「ふげん」廃止措置計画及び保安規定 変更認可申請について (性能維持施設の見直し)

2022年6月9日

国立研究開発法人日本原子力研究開発機構
敦賀廃止措置実証部門
敦賀廃止措置実証本部
新型転換炉原型炉ふげん

2. 「ふげん」廃止措置及び保安規定 変更認可申請概要

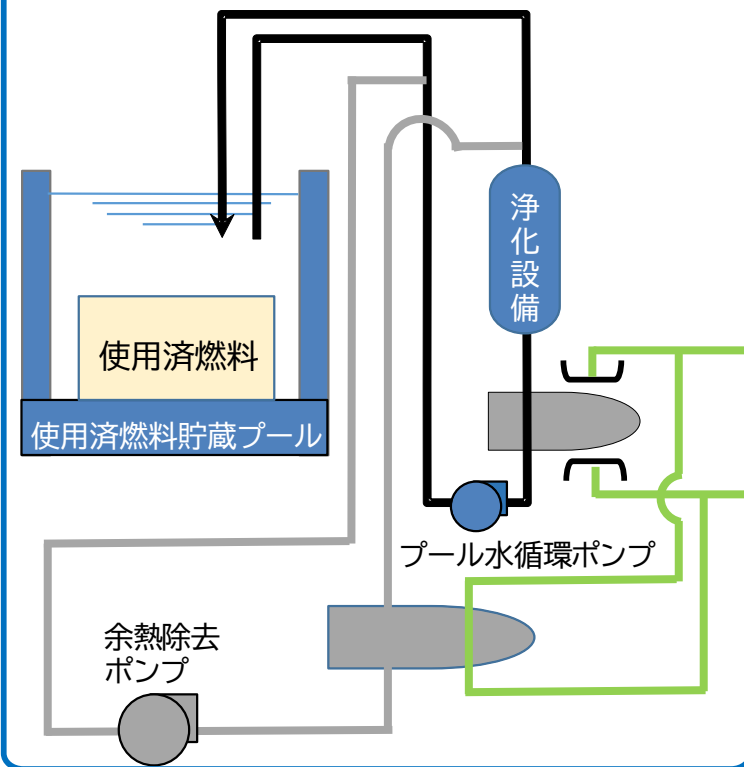
今回の変更認可申請では、上記、設備維持管理方法の見直し内容のうち、

⇒仕様が明確となった以下の変更認可申請を実施

- ・原子炉補機冷却系 : 供用終了の妥当性及び代替冷却装置の設計及び工事の方法を追記
- ・外部受電設備 : 受電設備切替の妥当性を追記

② 原子炉補機冷却系の変更

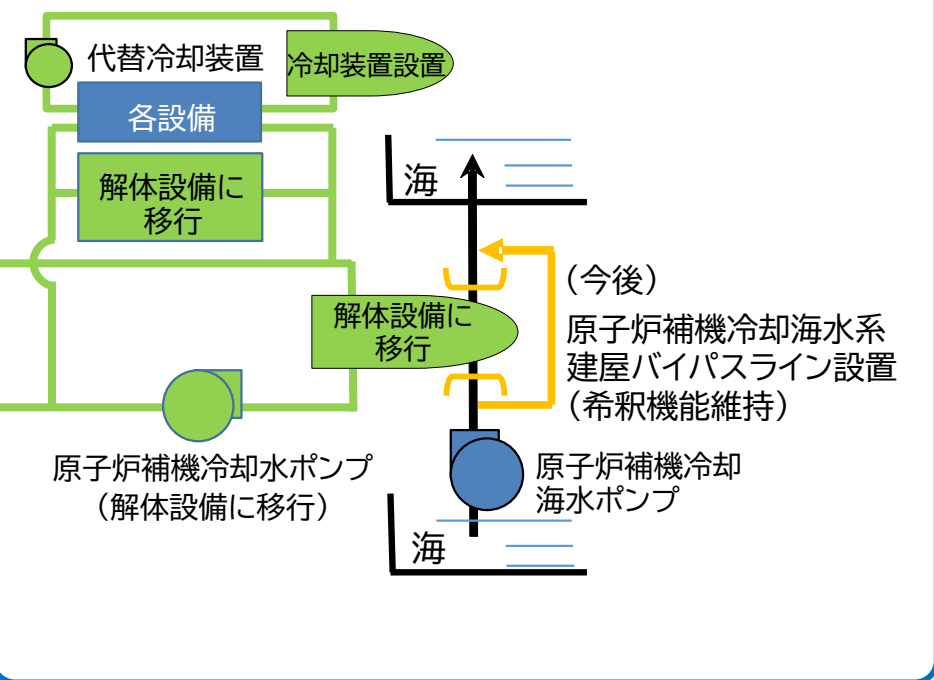
原子炉補機冷却系
⇒代替冷却装置を設置し、解体設備に移行

③ 所内電気設備の見直し

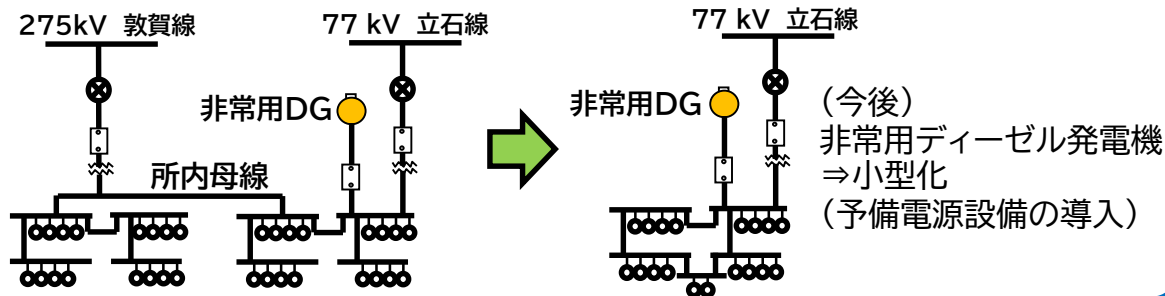
外部受電設備
⇒275kVから77kVに切替え

代替冷却装置

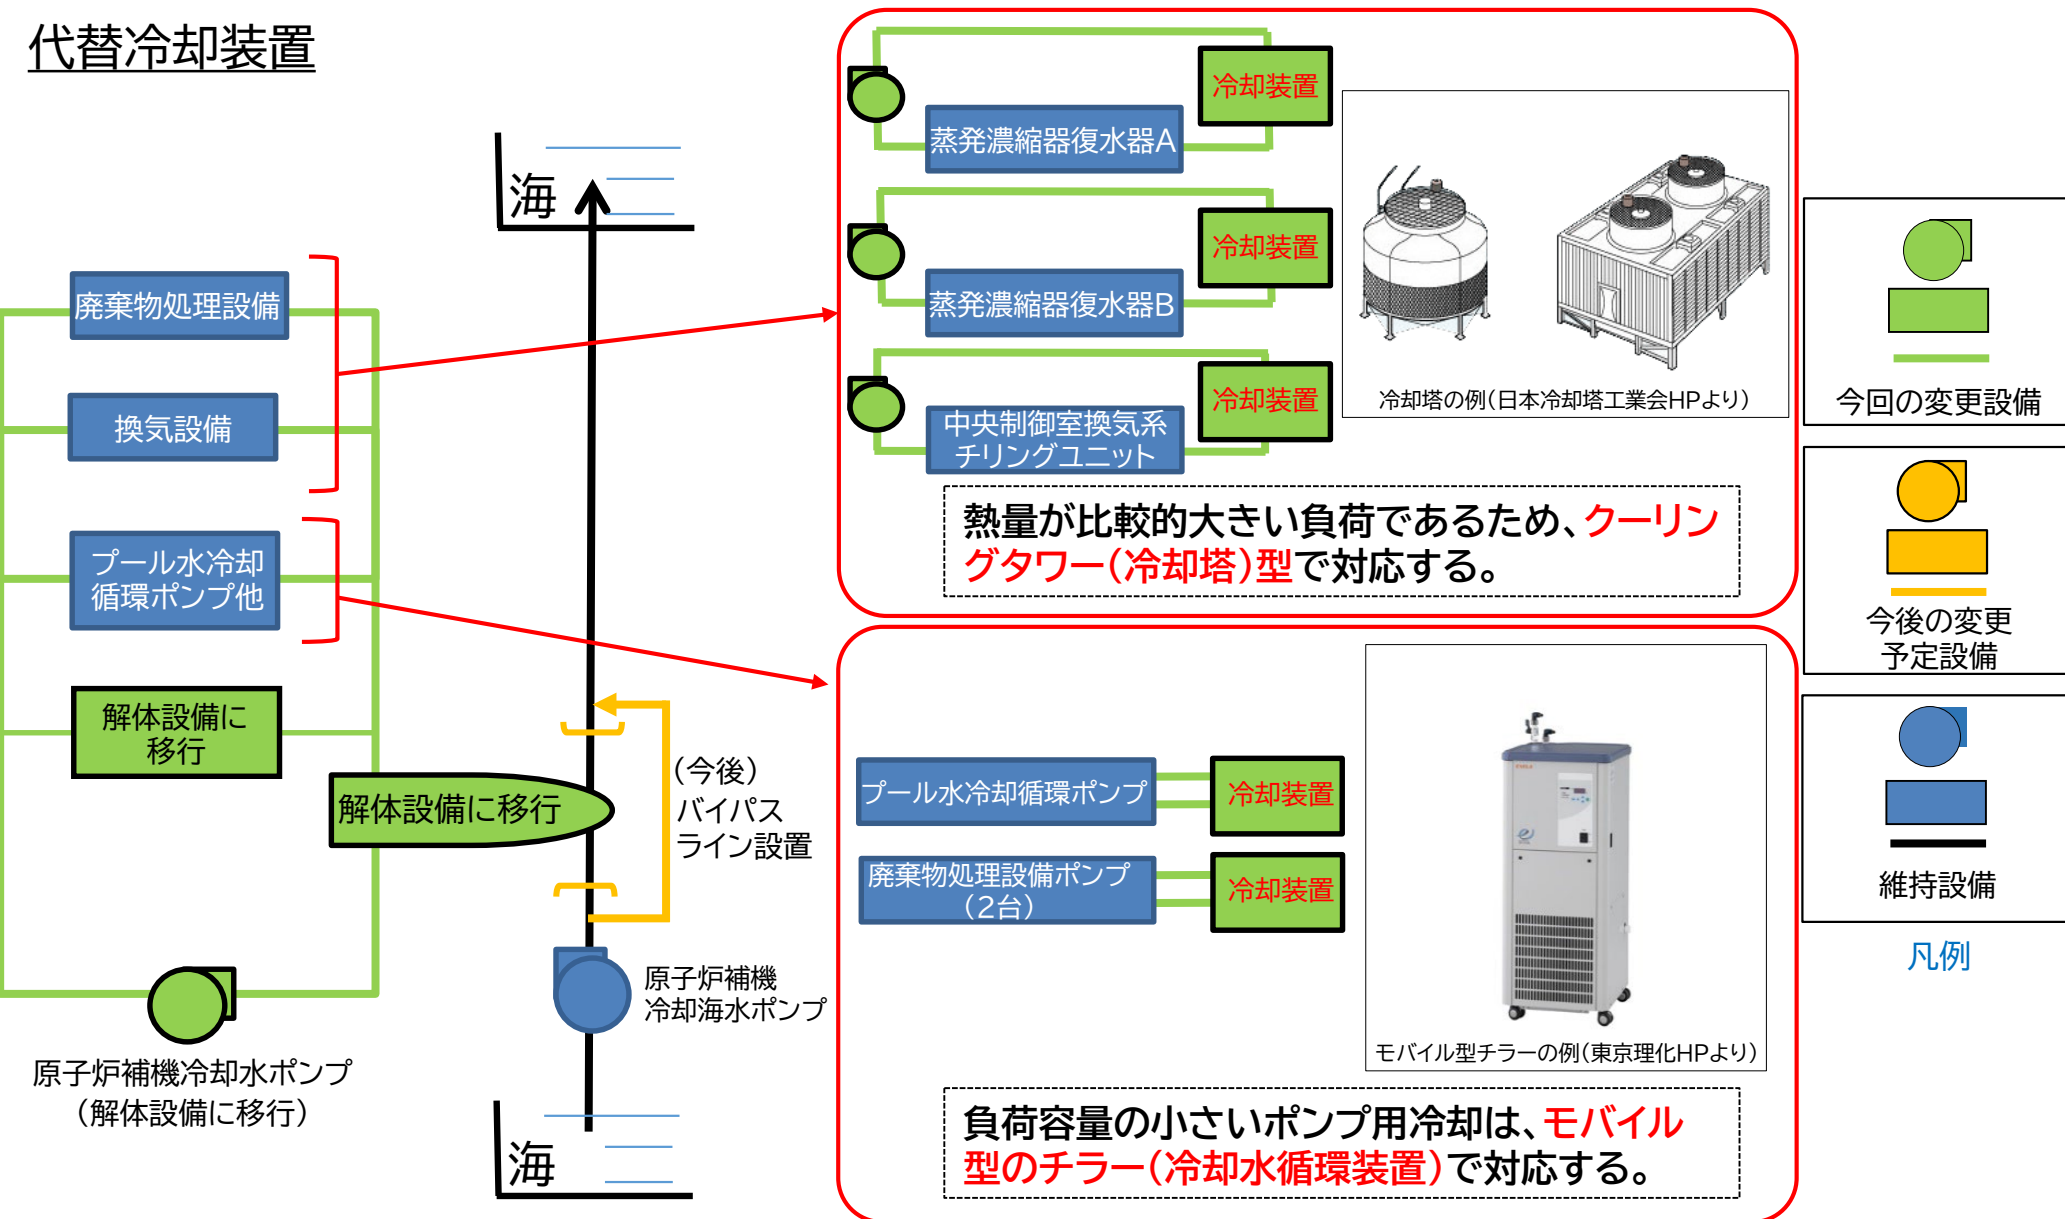
原子炉補機冷却系に対する要求機能はプラント運転時から比較して低下しており、一部除熱が必要な機器には、代替冷却装置を設置し、原子炉補機冷却系は供用を終了する。なお、代替冷却が必要な液体廃棄物処理系等への通水が停止した場合であっても、廃液処理を一時的に停止すること等にはなるが、作業員及び公衆の被ばく等につながるおそれはない。

今後の廃止措置を安全に遂行するために除熱が必要な設備のみを対象とし、原子炉補機冷却系と同等の冷却性能を有する代替冷却装置を設置(P.10参照)

既設の空気圧縮機

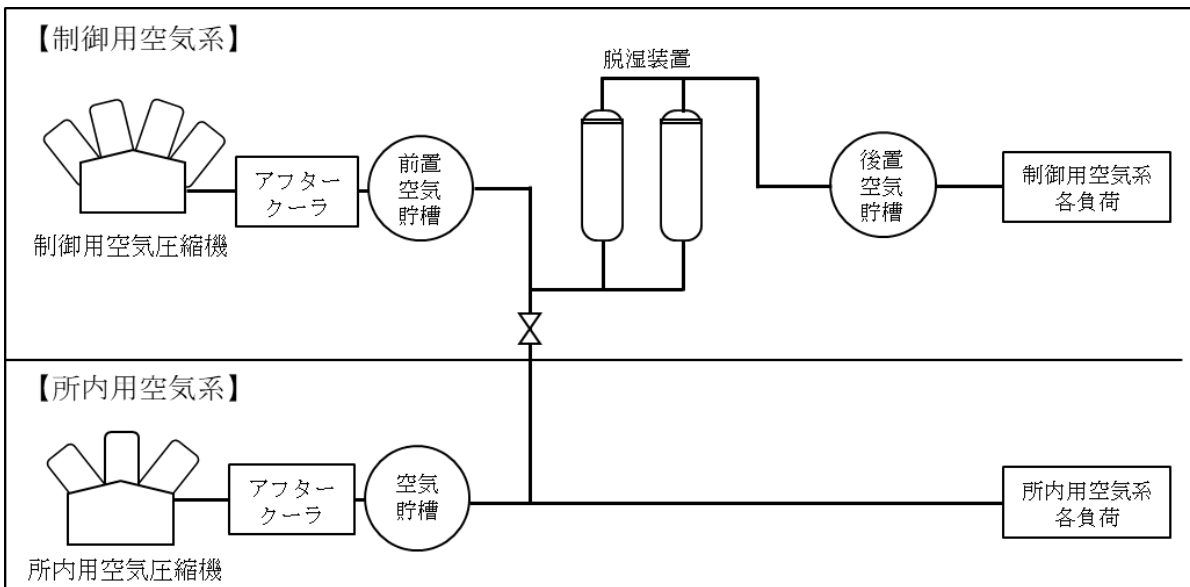
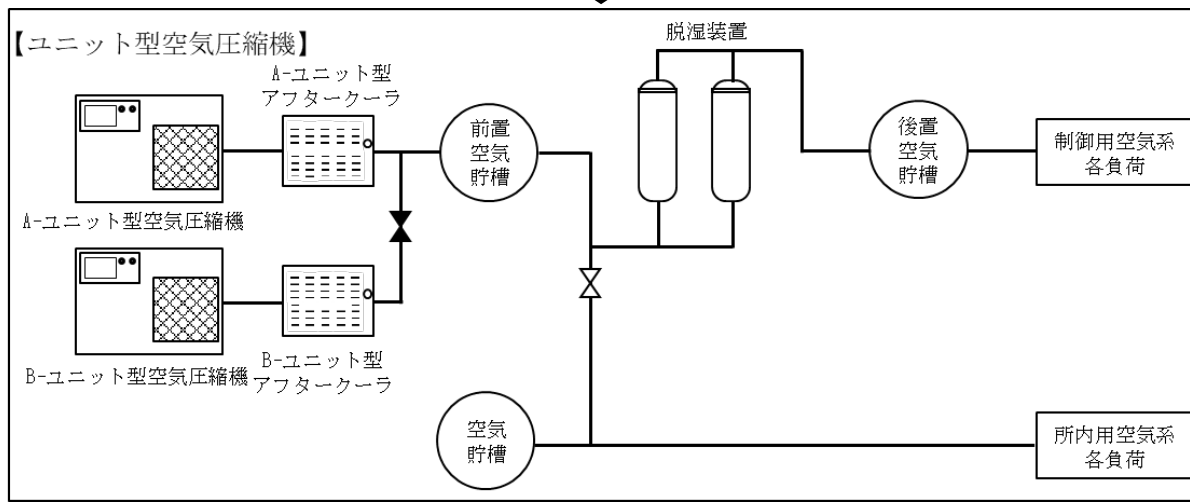
水冷式(RCWによる冷却)のレシプロ型空気圧縮機から空冷式のユニット型空気圧縮機に更新

空気圧縮機の設置場所の変更

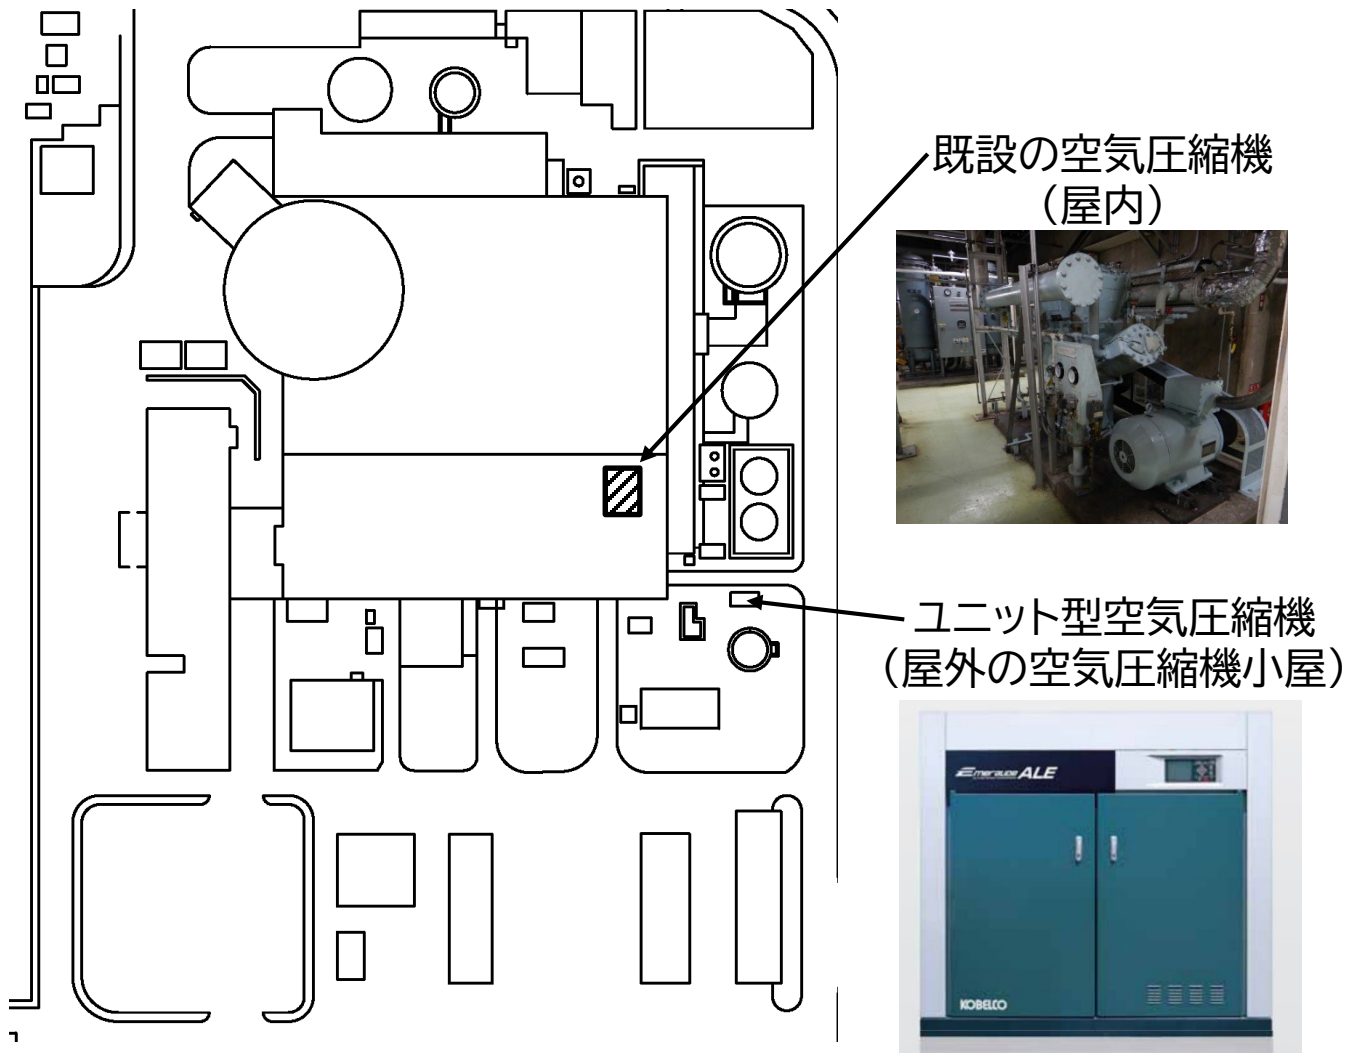
解体撤去物の搬送ルートとの干渉防止及び近接する供用を終了した設備を解体可能とするため、空気圧縮機の設置場所を屋内から屋外に変更
